玄海原子力発電所 1号炉審査資料	
資料番号	本文六-2 改3
提出年月日	令和5年5月18日

## 玄海原子力発電所 1号炉

### 使用済燃料の冷却に係る 性能維持施設の変更について

令和5年5月  
九州電力株式会社

第1図 使用済燃料冷却に係る設備の性能維持施設の範囲

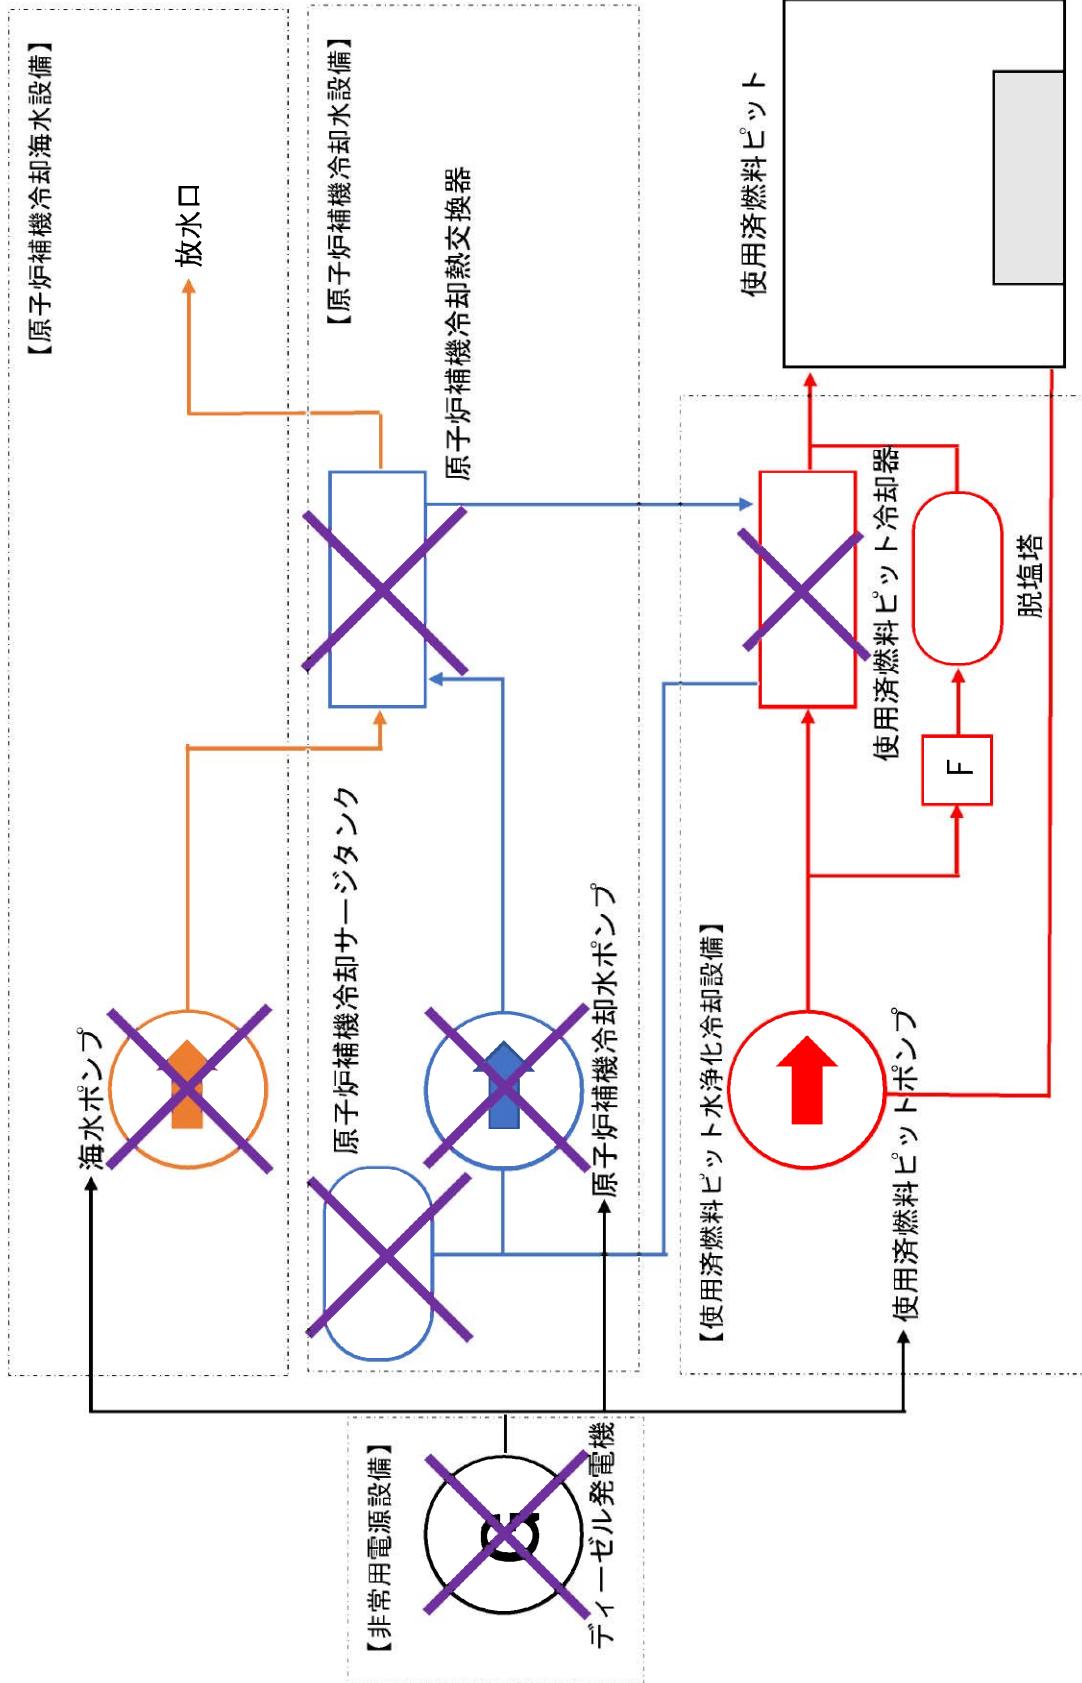
以上の整理に基づき、変更後の性能維持施設の範囲を、第1図に示す。

✖ : 性能維持施設から除外する設備

第2図 所内電源概略図

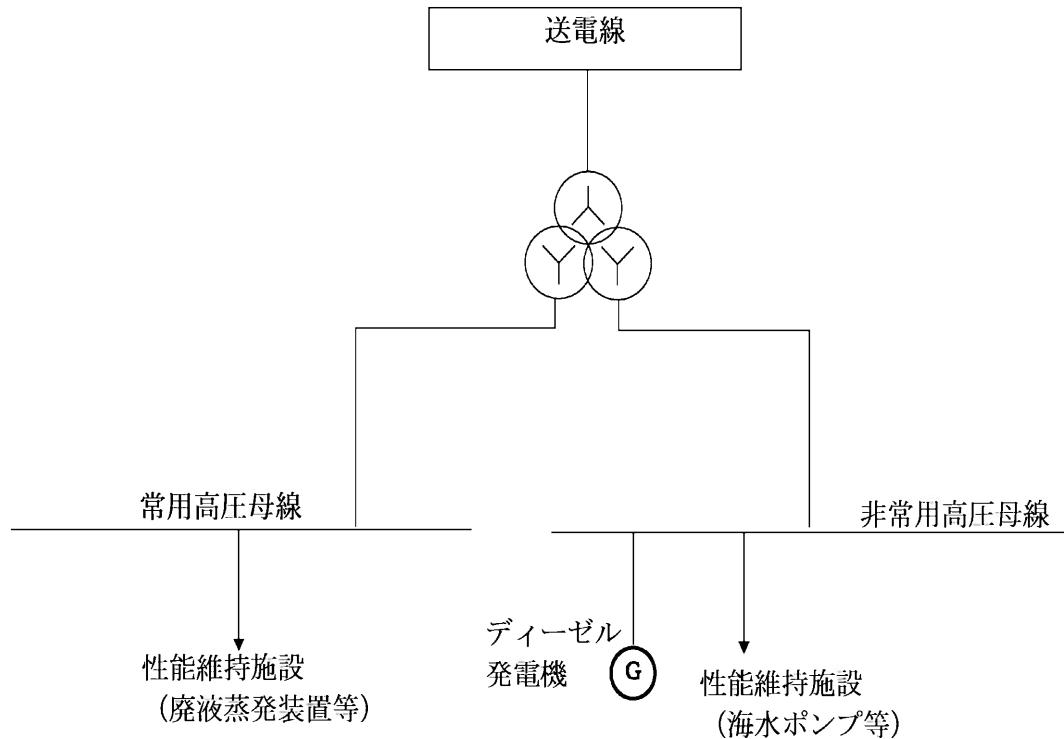
玄海 1 、 2 号炉は、発電所外の電源（外部電源）を送電線から常用高圧母線と非常用高圧母線に受電し、使用済燃料を冷却する設備や廃止措置に使用する設備等に電源を通常給電している。

ディーゼル発電機は、この外部電源が喪失した場合に、非常用高圧母線に電源を給電する設備である。

今回の申請において、非常用高圧母線を介してディーゼル発電機から電源が供給できる性能維持施設について、非常用高圧母線停電時の対応等を以下に示す。結果は、外部電源喪失時にディーゼル発電機からの電源供給は必須ではない。

また、既認可の廃止措置計画認可申請書 添付書類六のとおり、ディーゼル発電機はこれらの設備への電源供給は、性能を維持すべき機能とはなっていない。以上によりディーゼル発電機を性能維持施設から除外することは問題ない。

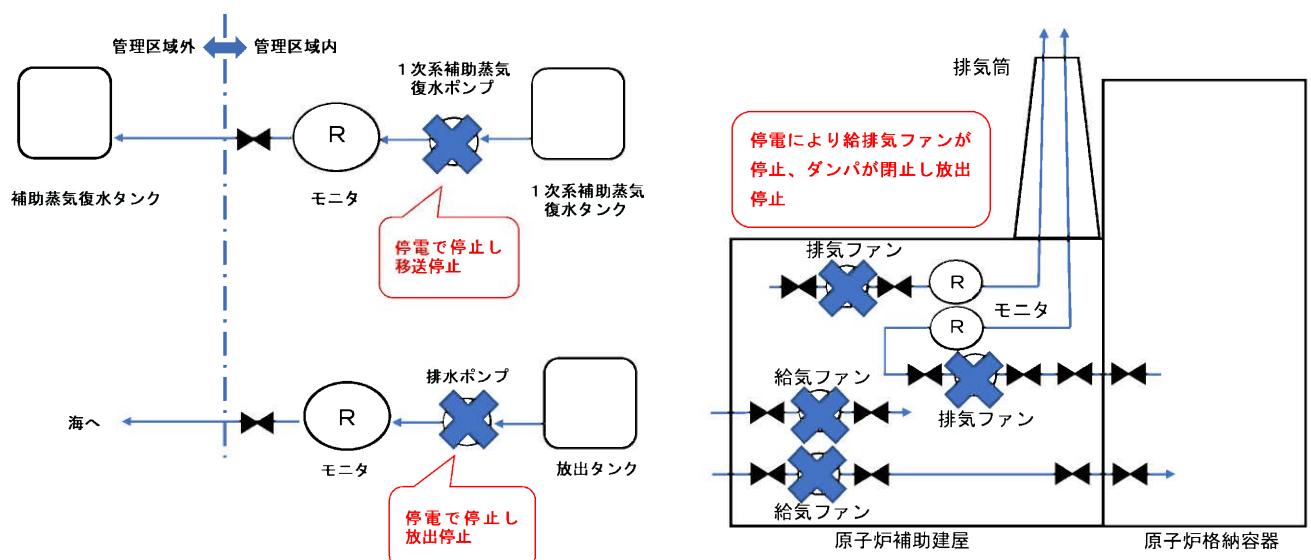
性能維持施設	機能	対応等
放射線管理施設	排気モニタ (原子炉補助建屋排気筒ガスモニタ、原子炉格納容器排気筒ガスモニタ)	<p>放出管理機能 (今回の申請で変更なし)</p> <p>(性能維持施設の選定理由) 原子炉補助建屋排気筒や原子炉格納容器排気筒から環境へ放射性気体廃棄物を放出する際の監視用として選定している。 (停電時) 放射性物質(希ガス・よう素)は、使用済燃料が破損しない限り発生源はない。 停電時は、放射線管理区域内の作業を中止するとともに、給気ファン及び排気ファンは停止するため、排気筒からの放出はない。 よって、放出管理機能である排気モニタは不要である。</p> <ul style="list-style-type: none"> <li>「第4図 モニタ概略系統図(固定プロセスモニタ、排水モニタ、排気モニタ)を参照」</li> </ul>
	排水モニタ (液体廃棄物処理設備排水モニタ)	<p>放射線監視機能 (今回の申請で変更なし)</p> <p>(性能維持施設の選定理由) 放出タンクから環境へ放射性液体廃棄物を放出する際の監視用として選定している。 (停電時) 放射性液体廃棄物の放出は、放出するタンクの水の放射性物質量をあらかじめ確認してから行っている。 停電時は、放出のための排水ポンプが停止し、放出は行わない。 よって、放出管理機能である排水モニタは不要である。</p> <ul style="list-style-type: none"> <li>「第4図 モニタ概略系統図(固定プロセスモニタ、排水モニタ、排気モニタ)を参照」</li> </ul>
